Exploitation d'andalousite de Guerphalès

Commune de Glomel

Mémoire en réponse à l'avis de l'hydrogéologue agréé

Rapport du 08/12/2017

Suivi des Niveaux piézométriques IMERYS REFRACTORY MINERALS GLOMEL

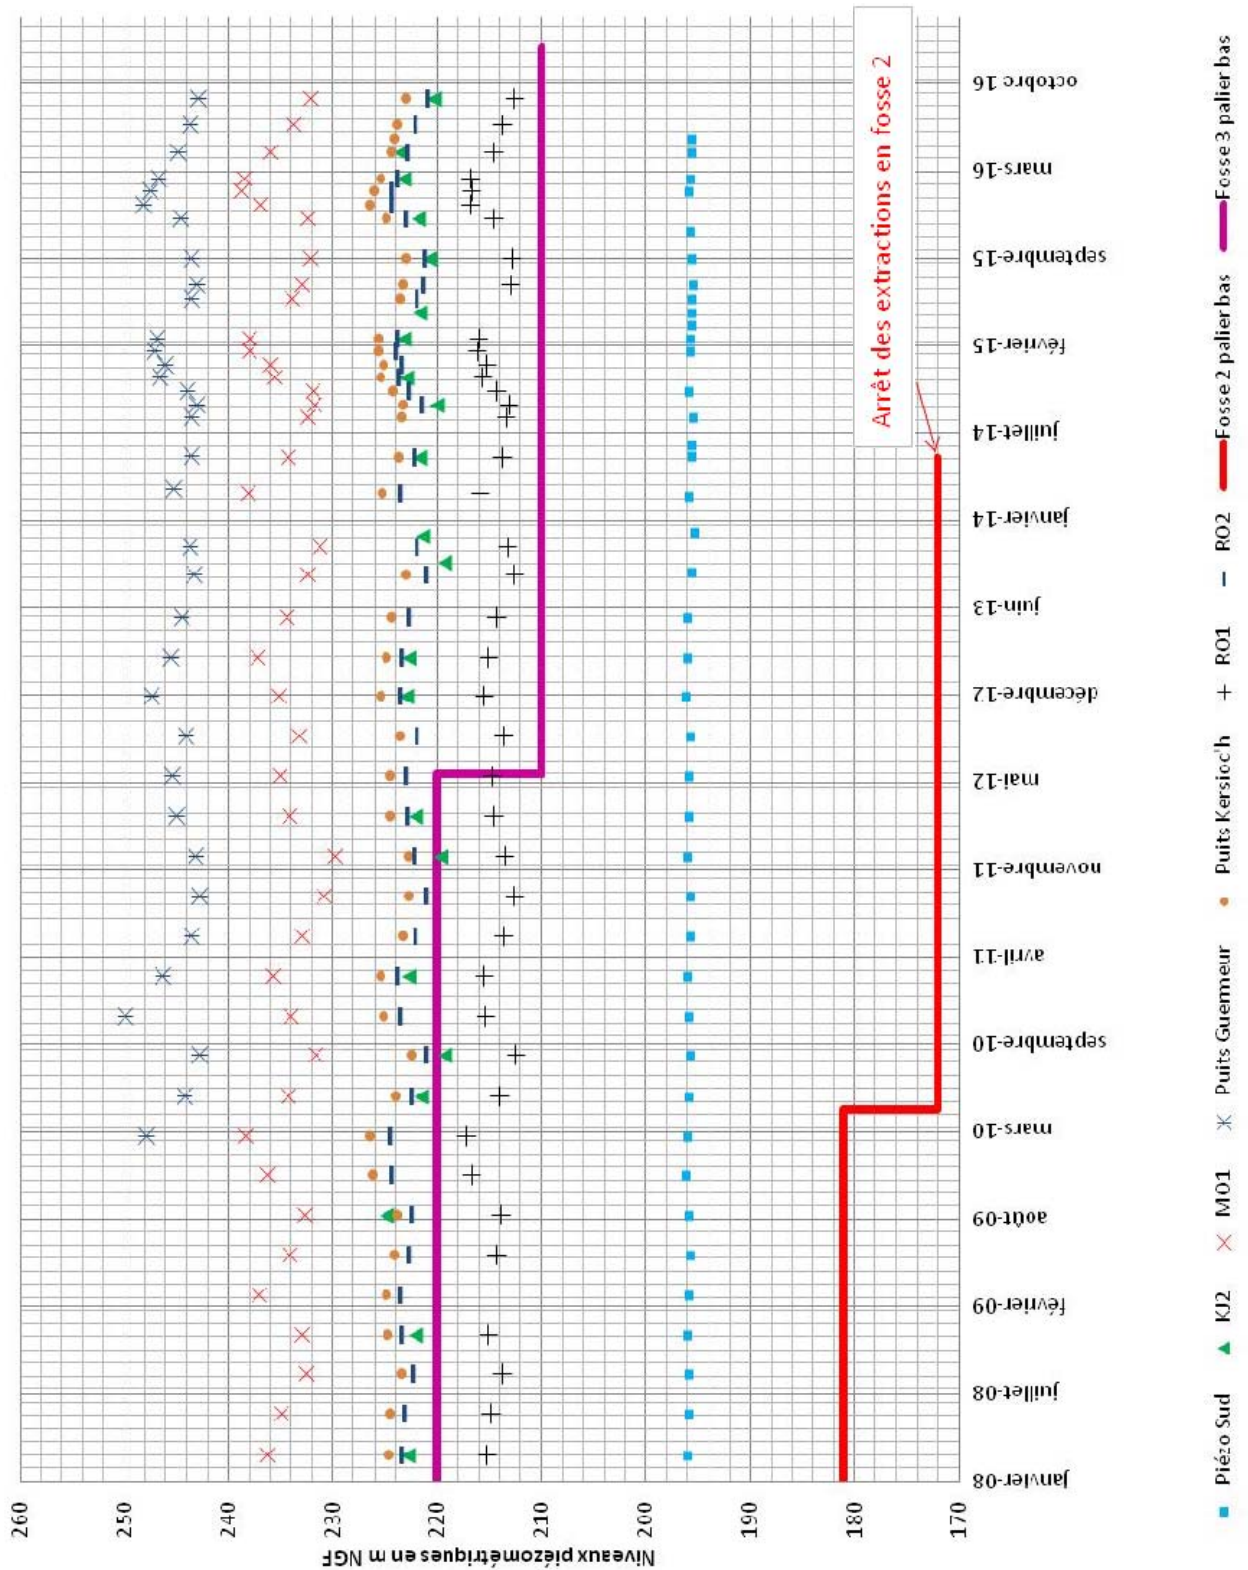
« Par ailleurs, on ne dispose apparemment pas de mesure d'état initial à l'échelle du site qui permettrait de savoir si l'amplitude des variations a pu être accentuée par l'exploitation des fosses. Il serait également utile à l'analyse d'accompagner le graphique de jalons permettant de rappeler les phases d'exploitation afin de cerner les potentielles sources d'incidence (ex : carreau de la fosse 2 à 190 m en 2010). »

- ➔ L'exploitation du site de Guerphalès ayant démarré au début des années 1970, s'il est effectivement difficile de retrouver d'éventuelles données concernant les niveaux piézométriques avant les premières extractions. Toutefois, le suivi effectué depuis 20 ans démontre la stabilité des niveaux piézométriques et l'absence d'impact sur la qualité des eaux.

Le graphique présenté en page 12 a été complété afin d'y préciser les fosses et paliers exploités (cf. ci-dessous).

Ce graphique permet de confirmer que l'exploitation des différents paliers (même les plus profonds) n'a pas d'influence sur les variations des niveaux piézométriques autour du site de Guerphalès.

Le schéma de principe et convention d'écriture :

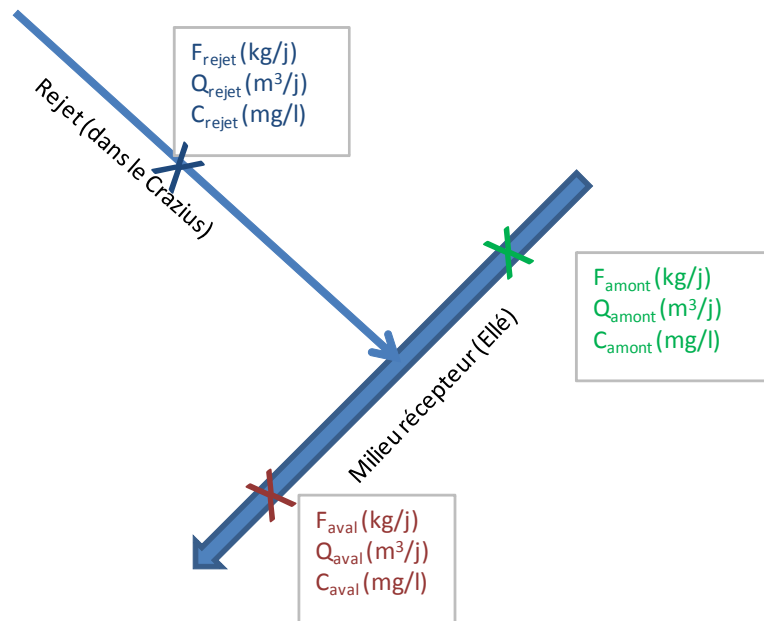
« Le calcul d'acceptabilité apparaît cohérent ; il mériterait toutefois d'être décrit plus en détail dans l'étude d'impact pour faciliter sa compréhension. »

- ➔ Le calcul d'acceptabilité doit permettre de définir, à partir de la qualité actuelle des eaux du milieu récepteur et de son objectif de qualité, les concentrations et flux de rejet admissibles du site de Guerphalès sans que cela n'affecte le classement ni la qualité du cours d'eau.

Le calcul d'acceptabilité est réalisé sur la base de l'égalité suivante :

$$F_{\text{aval}} = F_{\text{rejet}} + F_{\text{amont}}$$

$$Q_{\text{aval}} * C_{\text{aval}} = (Q_{\text{rejet}} * C_{\text{rejet}}) + (Q_{\text{amont}} * C_{\text{amont}})$$

$$C_{\text{rejet}} = ([Q_{\text{aval}} * C_{\text{aval}}] - [Q_{\text{amont}} * C_{\text{amont}}]) / Q_{\text{rejet}}$$
